Justification de la non-qualification en zones humides des sols sondés

La présente note concerne le projet éolien de Chatenet-Colon, développé par la société Eolise SAS pour le compte de la société dépositaire de la Demande d'Autorisation Environnementale du parc éolien : la société « Parc éolien de Chatenet-Colon SAS ». Déposé en janvier 2021, le projet a ensuite fait l'objet d'une demande de compléments en juin 2022. Des insuffisances ont notamment été relevées pour la thématique « Zones humides ».

Carte de synthèse : localisation des zones humides et des points de sondage pédologique sur le plan de masse retenu

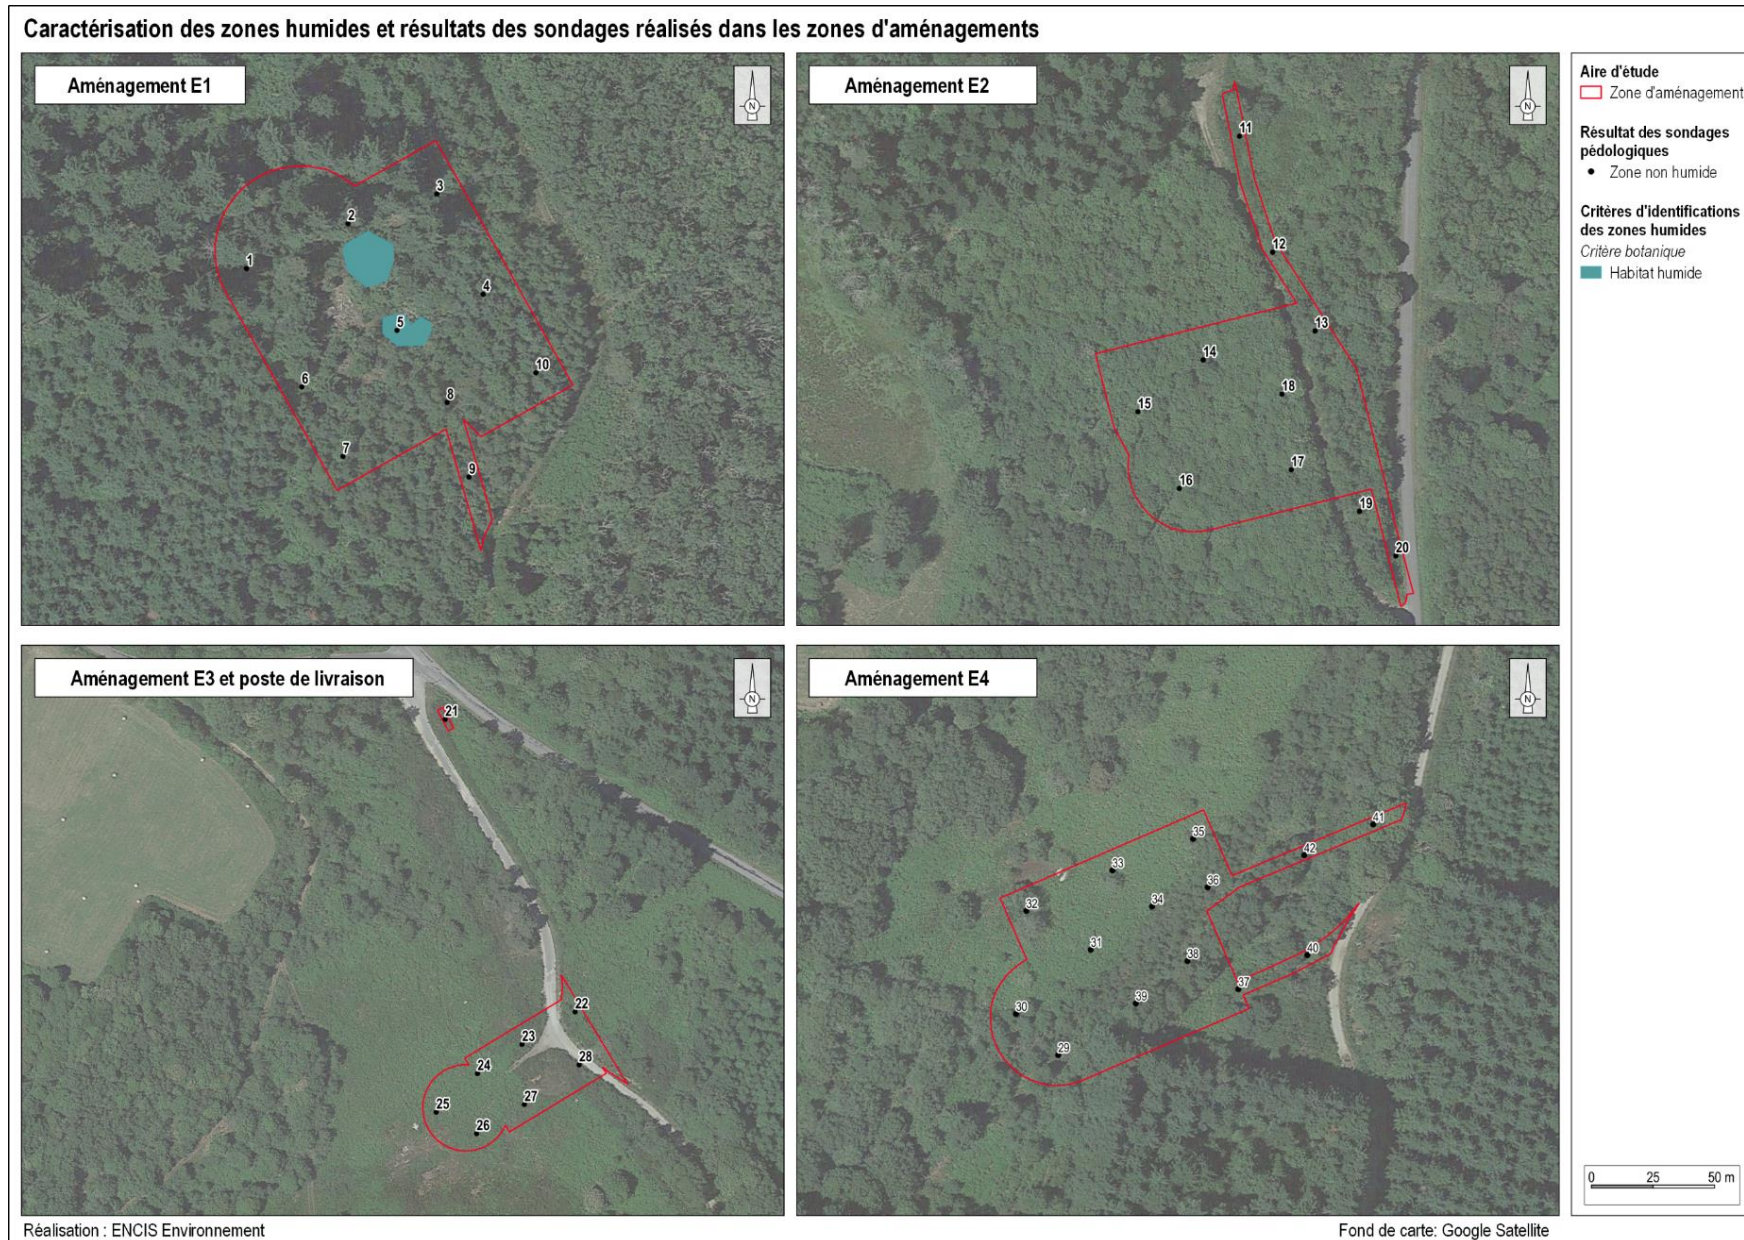
Modification de l'analyse des sondages initialement qualifiés d'histosols

L'inventaire des zones humides ainsi que les parties concernées de l'étude d'impact ont été modifiés en conséquence.

Le tableau suivant identifie les modifications apportées au tableau de l'étude initiale des zones humides.

N° de sondage	Classe	Coordonnées Lambert 93		Profondeur du sondage (cm)	Contexte	Description	Photographie
		Longitude (X)	Latitude (Y)				
1	Non hydromorphe	571 426,1	6 553 692,7	40	Boisement	Présence d'un horizon brun sombre/noir. Refus de tarière à 40 cm.	
5	Non hydromorphe	571 466,8	6 553 676	25	Saussaie marécageuse	Présence d'un horizon brun sombre/noir. Refus de tarière à 25 cm.	
6	Non hydromorphe	571 441	6 553 660,7	30	Boisement	Présence d'un horizon brun sombre/noir. Refus de tarière à 30 cm.	
7	Non hydromorphe	571 452,2	6 553 641,9	30	Boisement	Présence d'un horizon brun sombre/noir. Refus de tarière à 30 cm.	
8	Non hydromorphe	571 480,4	6 553 656,5	30	Boisement	Présence d'un horizon brun sombre/noir. Refus de tarière à 30 cm.	
9	Non hydromorphe	571 486,3	6 553 636,3	30	Boisement	Présence d'un horizon brun sombre/noir. Refus de tarière à 30 cm.	
10	Non hydromorphe	571 487,5	6 553 645,2	45	Boisement	Présence d'un horizon brun sombre/noir. Refus de tarière à 45 cm.

La carte suivante présente le résultat de l'inventaire des zones humides, suite aux modifications apportées.
